北鎌倉隧道安全対策検討業務委託
第 2 回委員会資料

本設に向けた文化財的価値の保全方針の検討について

平成 2 9 年 1 月 3 0 日

I. 第1回委員会が出た意見とそれに対する対応(案)

図 2-1 トンネル内壁面スケッチ

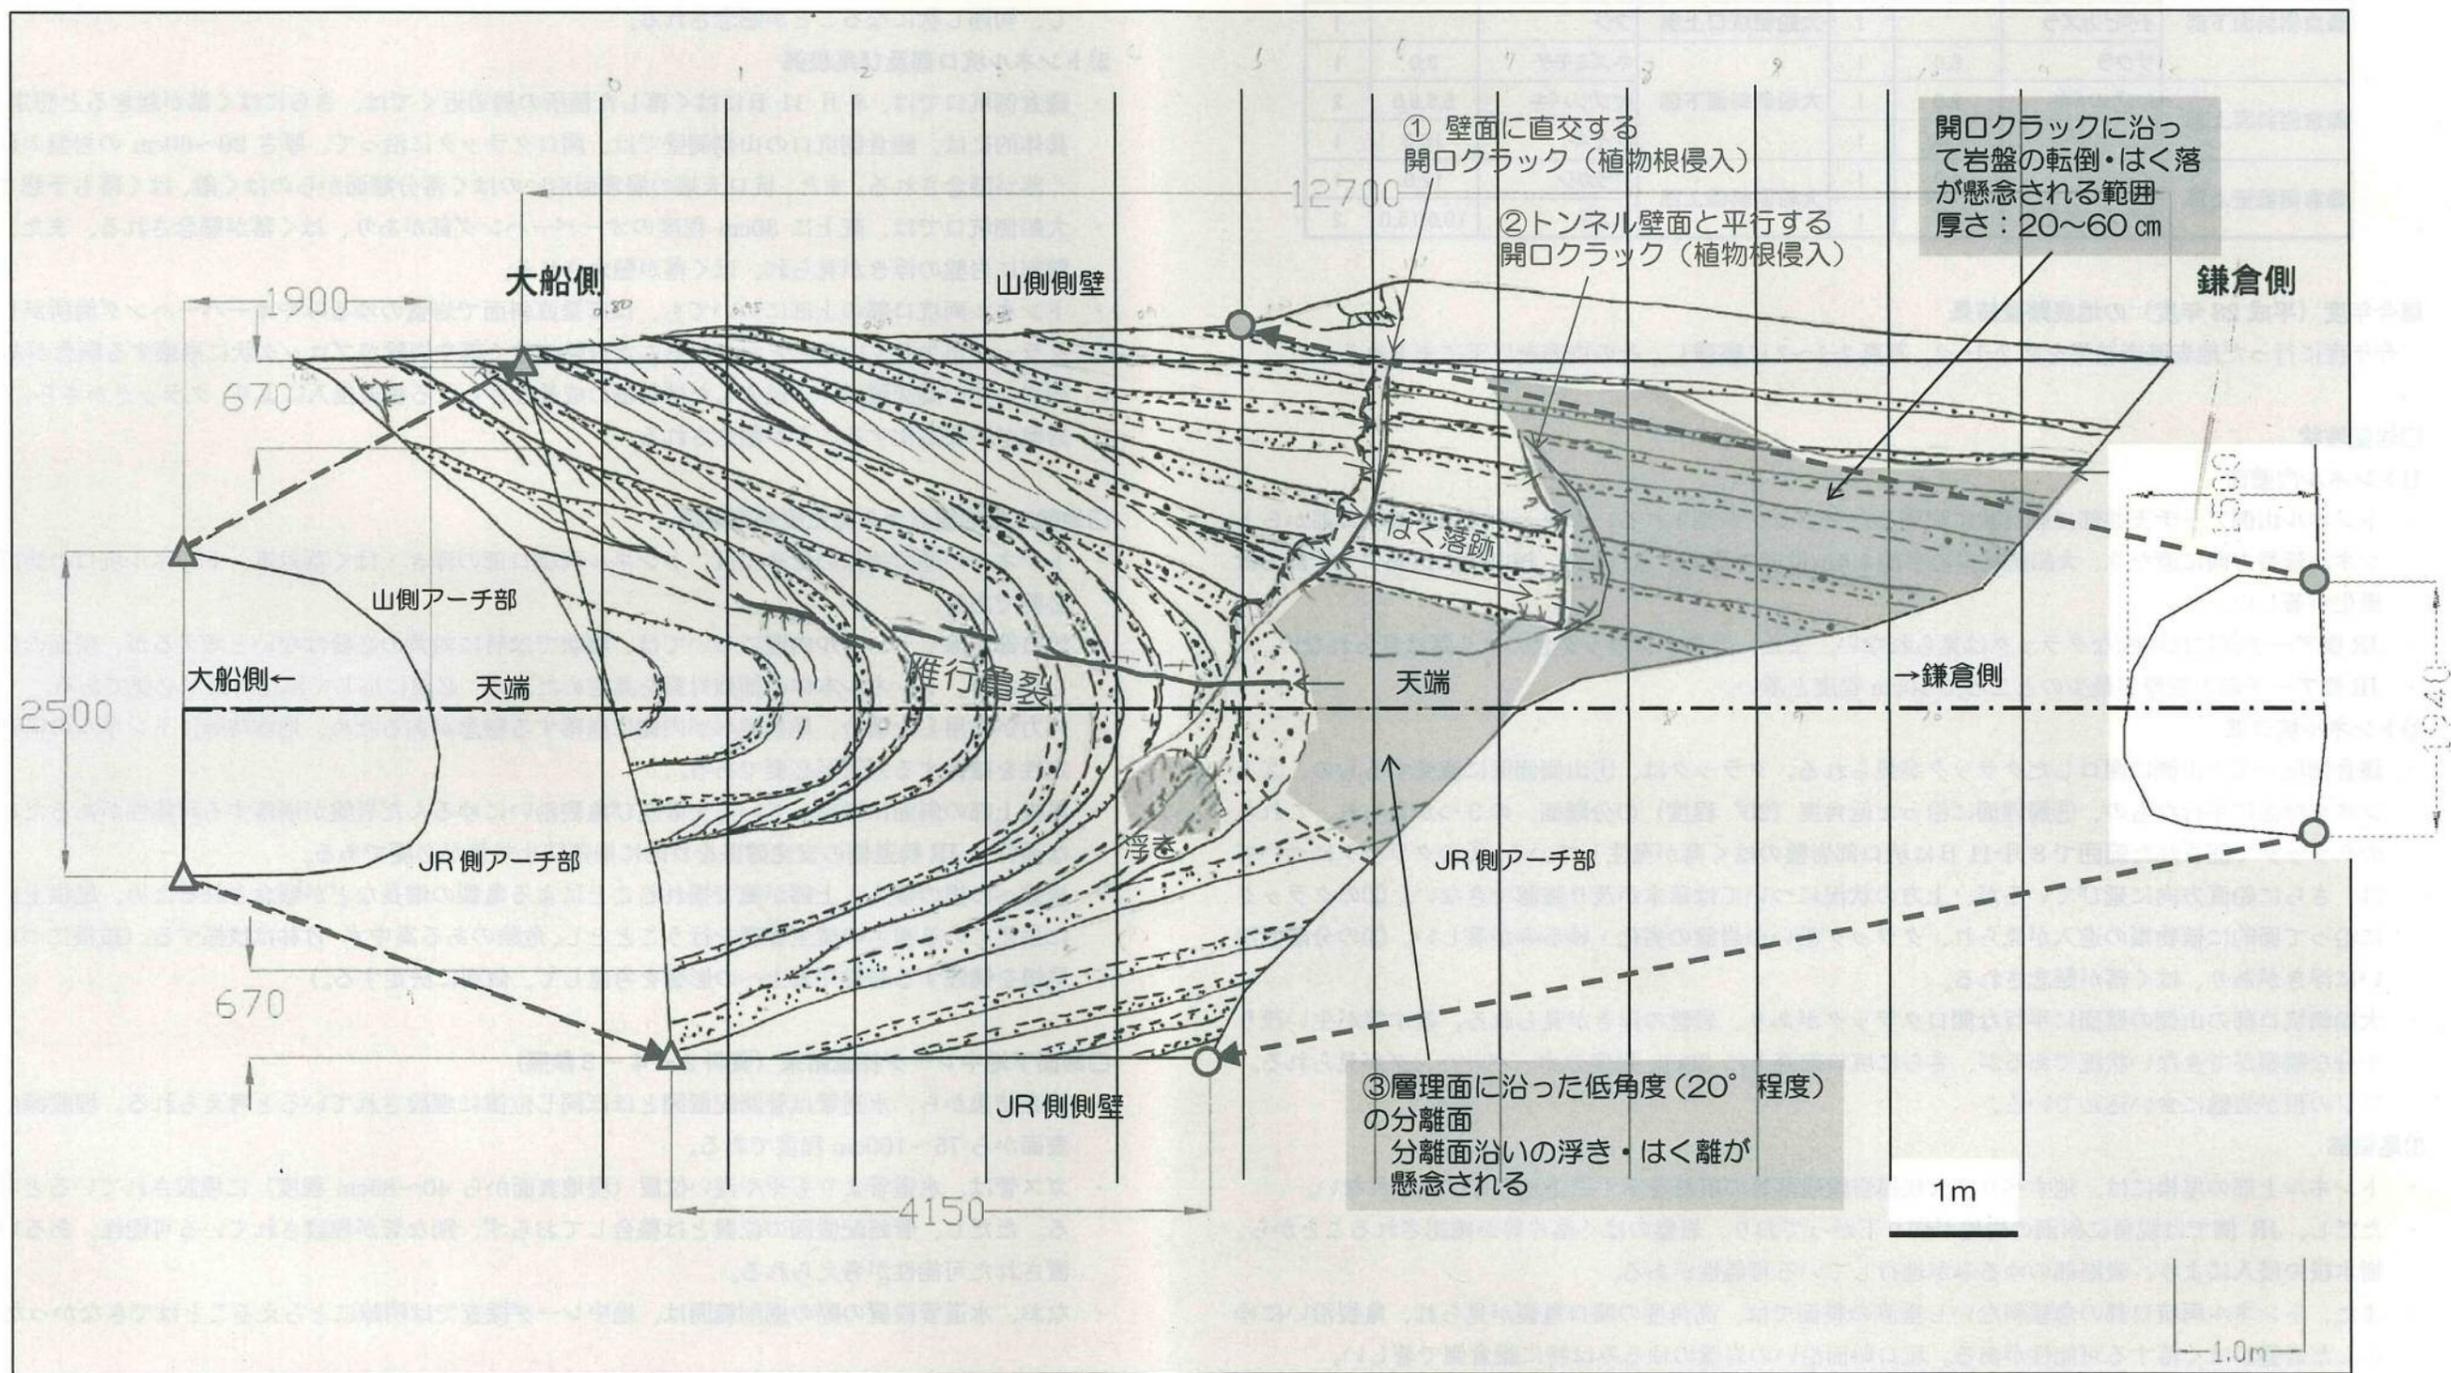
- ・ トンネル山側アーチ天井部に雁行状に配列したクラックが見られる。クラックは鎌倉側坑口部からトンネル延長方向に連なり、大船側坑口の手前 1.5m 付近で消失する。また、相対的に山側アーチ部では風化が著しい。
- ・ JR 側アーチ部には明瞭なクラックは見られない。また、浮きやブロック状のはく落は見られない。
- ・ JR 側アーチ部の壁厚が最少のところ 50cm 程度と薄い。

- ・ 現状でトンネル内壁には、ブロック状のはく落危険箇所は見られない。
- ・ ただし、山側アーチ天井部の雁行状のクラックから内側に向かってせん断力が生じており、トンネルが縦断方向に 2 つに分断されつつある状況が想定される。また、JR 側アーチ部の壁厚が 50cm 程度と薄いことから、地震時等に外力が加わることで側壁が座屈し、トンネルを含む尾根地形が内側に崩落し、切通し状になることが懸念される。

図 2-2 トンネル坑口部スケッチ (左：大船側、右：鎌倉側)

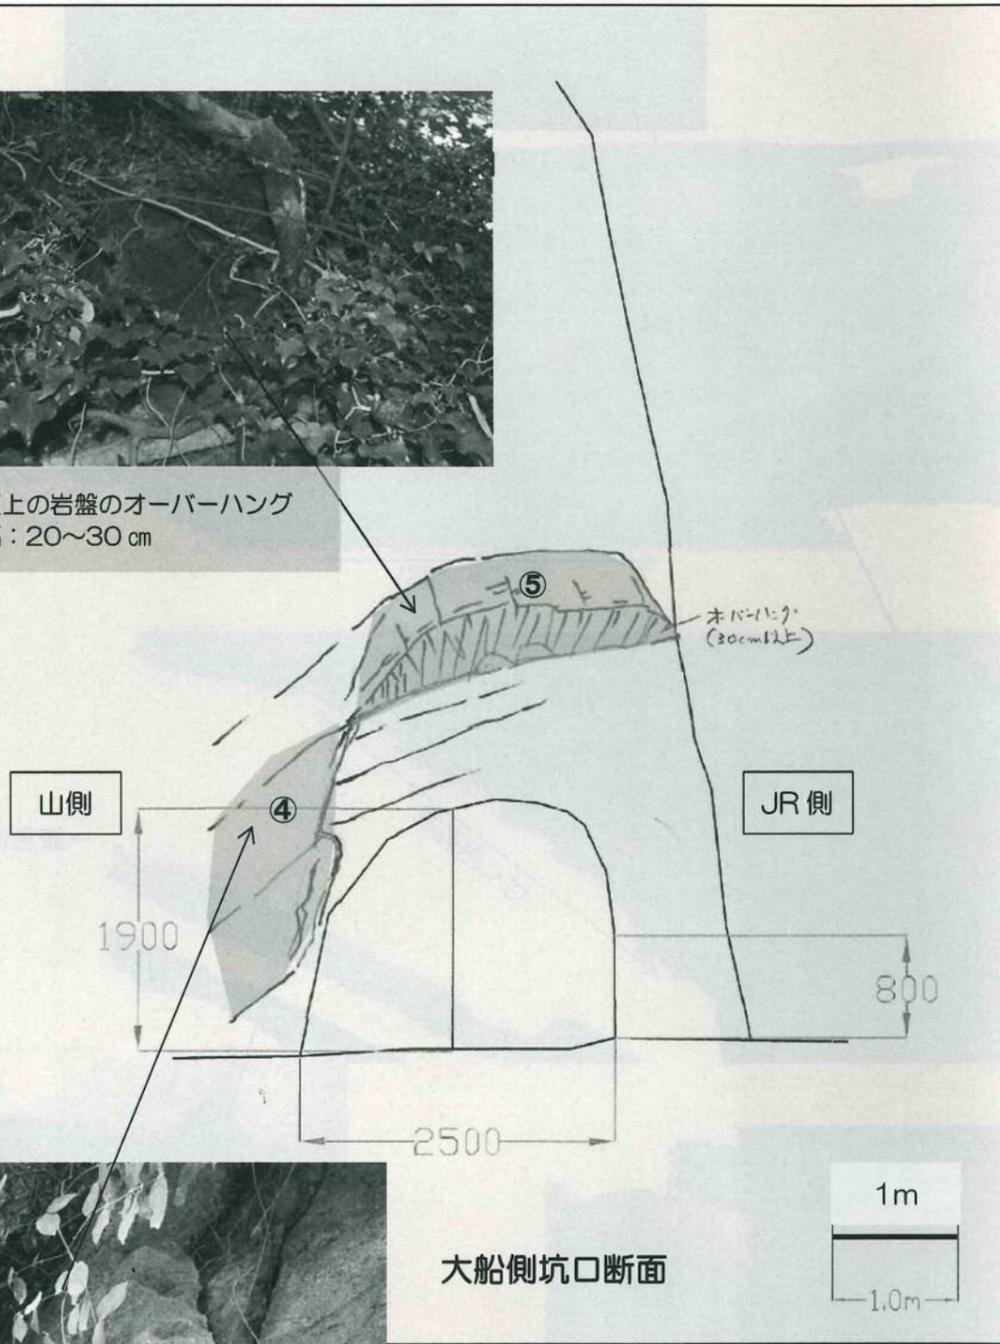
坑口直上の岩盤のオーバーハング
突出幅：20~30 cm

坑口側部の岩壁面に沿った板状の浮き
厚さ：20~30 cm

天端の層理面に沿った分離面（はく落跡）
分離面沿いに浮きや亀裂が見られ、はく落が懸念される

駅舎側アーチ壁が
50 cm程度と薄い。
